Møteinnkalling

Utval:	Folgefonna nasjonalparkstyre
Møtestad:	Telefonmøte
Dato:	26.03.2020
Tidspunkt:	12:00 – 13:00

Pålegg om retting av tiltak - Gjetarbu Vatnastøl - Ænesdalen - Folgefonna nasjonalpark

Løyve til oppføring av utedo ved gjetarbu - Vatnastølsvatnet - Folgefonna nasjonalparken

Styret vedtok byggeteikningar i vedtak ST 6/14:

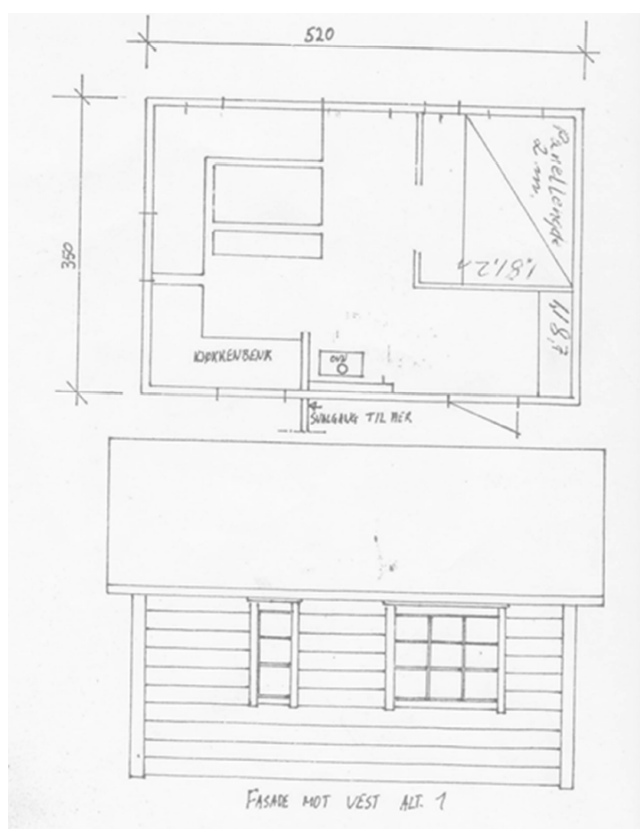
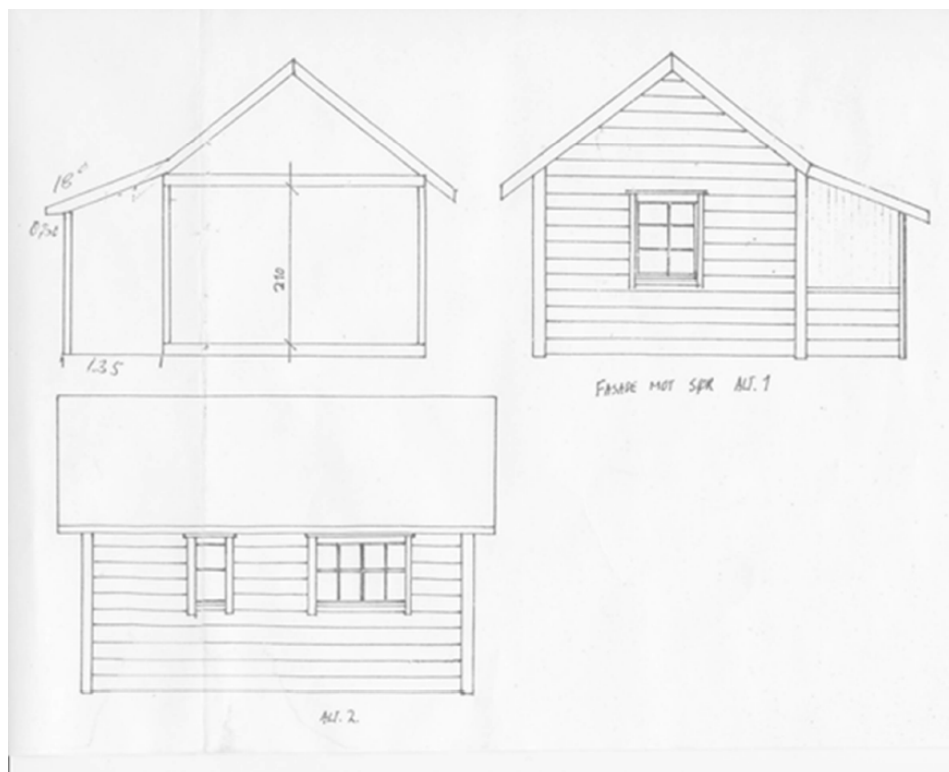
Teikningane som er sendt inn syner ei enkel bu med mindre overbygg på langside mot sør, men utan nokon form for veranda eller tiltak utandørs, sjå under.

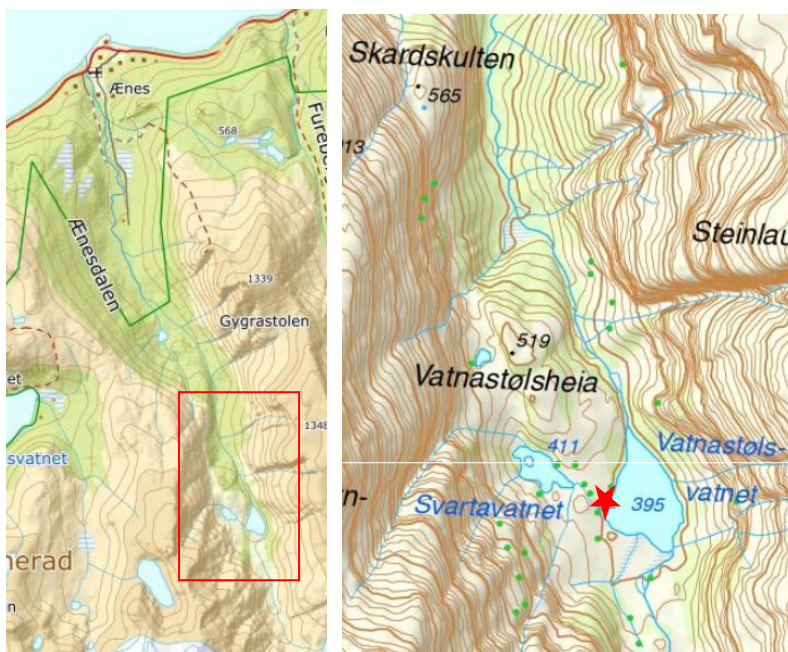
Forvalter var på synfaring til Vatnastølsvatnet 27.08.2019 og bileta under er tatt denne dagen. Det var her konstatert at det var bygd tiltak i strid med løyve frå Folgefonna nasjonalparkstyre

SNO har peka på fleire tilhøve som ikkje er i tråd med løyve. Av mindre tiltak er:

1. Ytermål på teikning er 5,2 x 3,5 m (18,2 m²). Hytta er oppført med ytre mål 5,4 x 3,7 (20 m²).
2. Svalgang er i teikningar målt til 1,35 m brei medan bygd tiltak er 1,45 m brei.
3. Fasadane er snudd i høve til teikningane.
4. Sett inn vindauge i møne på sida mot aust.

Forvaltar vil peika på at nokre av desse er av mindre karakter og vil soleis ikkje ha noko verknad for verneføremålet. Desse tiltaka er difor ikkje vidare oppfølgt. Det er oppført to vesentlege tiltak som bør følgast opp vidare. Desse er:

1. Veranda med mål 5,95 x 1,9 m på langsida mot nordaust. På mønesida var veranda målt til 5,0 x 1,0 m. Total størrelse er 16,5 m².
2. Utedo 20 m nordaust for hytta, med måla 1,7 x 1,8 m.

På bakgrunn av vurderinga over må eksisterande veranda fjernast. Det kan stå att ein platting på bygningen si kortsida mot nord-aust, med breidde avgrensa av bygningens breidde, dvs kortsida. Lengde ut frå bygningskropp må vera lik dagens lengde. Eit eventuelt rekkverk skal ha same farge som hytta. Alt bygningsmateriell og avfall skal vera fjerna frå staden.

I byggesøknad til kommunen er det vist til desse teikningane:

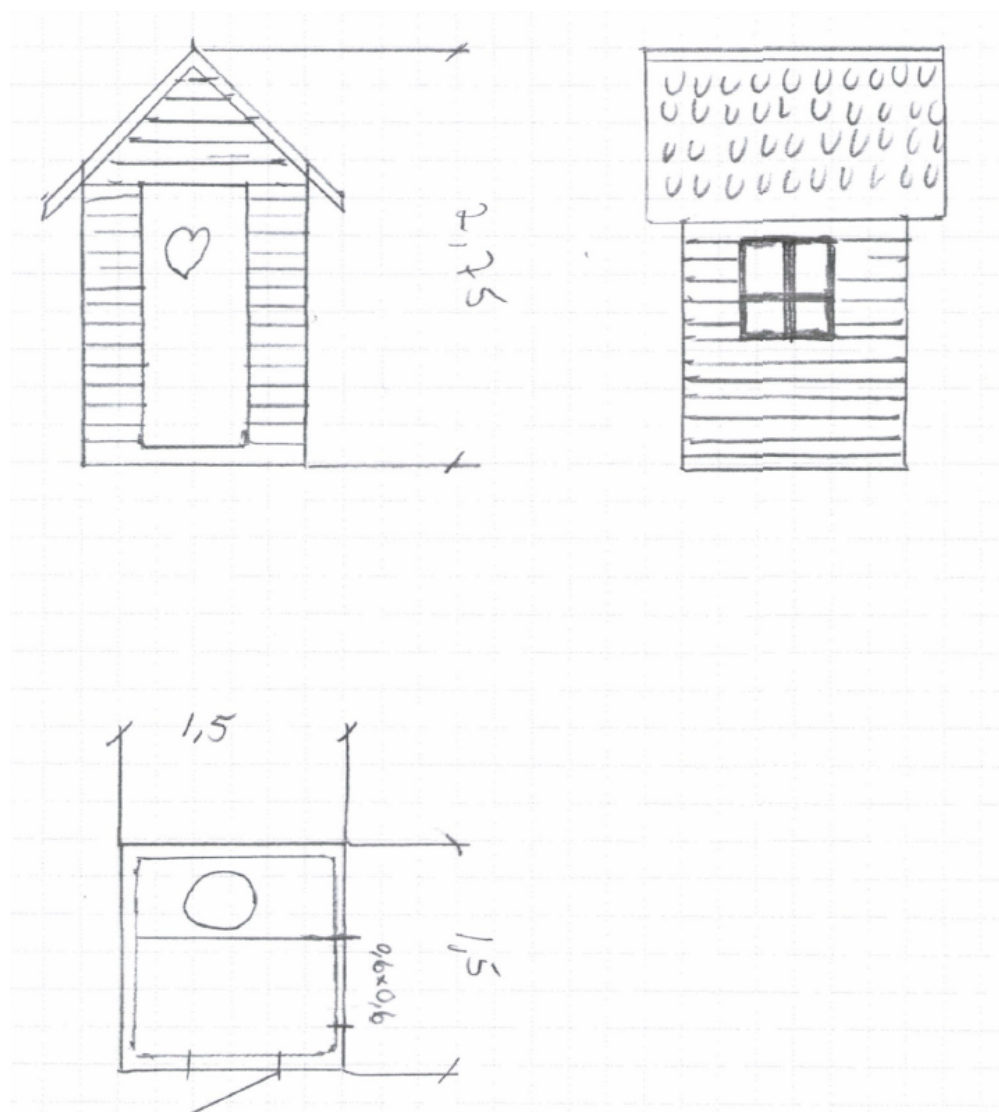
Det er her vist til måla 1.5 x 1.5 m. Måla på oppført utedo er 1.8 x 1.9 m, sjå bilete under. Utførte tiltak er difor ikkje i samsvar med dei måla som ligg i søknad til kommunen. Det vil i vår vurdering ligge til grunn måla 1.8 x 1.9 m.

- Utedoen skal vera inntil 1.8 x 1.9 m i grunnflate
- Takhøgde skal vera inntil 2.8 m frå nedre bordkledning til topp møne
- Utedoen skal vera lokalisert på same lokalisering som den er i dag
- Utforming skal vera i mørke jordfarger og med taktekking som er matt
